Mängelrüge

Neubau St. Georg Grund- und Mittelschule Bad Aibling

Innenputzarbeiten

375.01 Mangelliste 3.OG

685G-537 3.OG Löcher wurden vor Glattspachtelung nicht ausgebessert

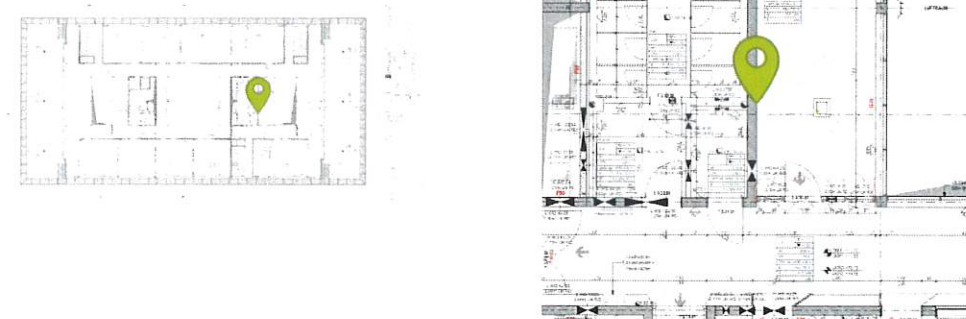
Löcher und Lunker wurden vor Aufbringen der Glattspachtelung nicht entfernt.
